屯門區議會  
2014-2015 年交通及運輸委員會轄下  
屯門區內交通問題工作小組  
第四次會議記錄

i. 青山公路青山灣段擴闊工程

屯門區議會  
屯門區內交通問題工作小組簡報  
(2014年8月13日)  
- 青山公路－青山灣段擴闊工程

## 青山公路 - 青山灣段擴闊工程建議移除樹木資料摘要

樹木調查平面圖

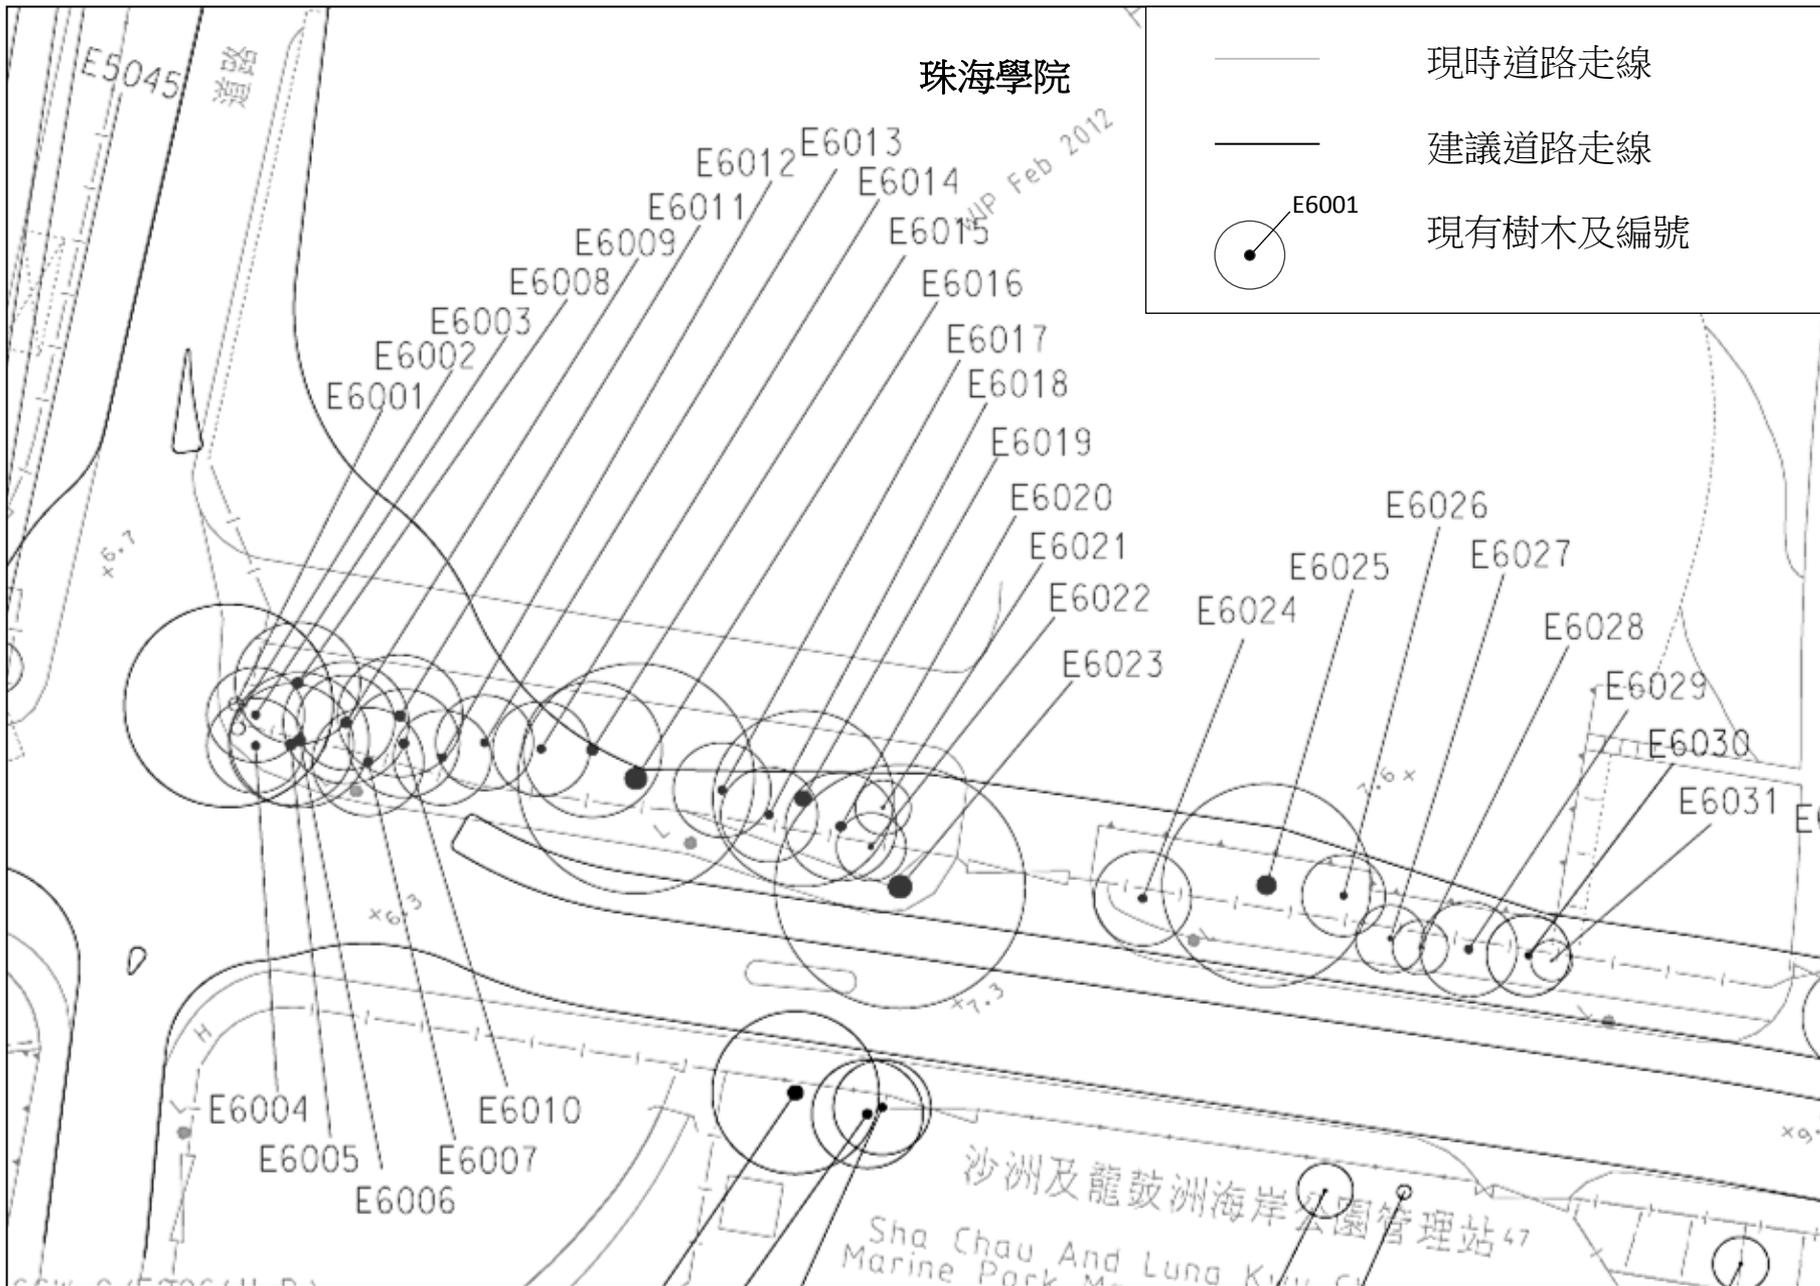
7. 召集人及多名成員續發表意見，內容綜述如下：
- (a) 建議署方提供珠海學院至入境事務處的工程模擬圖以顯示樹木移除/移植的必要；
  - (b) 認為署方未有確實交代於珠海學院外的樹木被移除/移植的理由及設置隔音屏障是浪費公帑；以及
  - (c) 指出希望署方慎重考慮設置隔音屏障是否適宜，並列舉過往有因成效不大而被立法會拒絕撥款申請的案例。

11. 召集人總結表示，因珠海學院至入境處大樓一帶既非住宅區，故設置隔音屏障的理據及成效成疑。他建議路政署交代樹木移除的原因及珠海學院外的模擬效果圖分發予工作小組成員，並繼續進行公眾諮詢。他建議秘書處邀請環保署代表出席下次會議。

（會後補註：路政署於 9 月 24 日經電郵向秘書處提供建議移除樹木資料摘要，見附件二。另外，路政署提供了珠海學院外的樹木調查平面圖，因平面圖比效果模擬圖更能清楚表達樹木移除/移植是為了道路擴闊工程的需要，見附件三。）
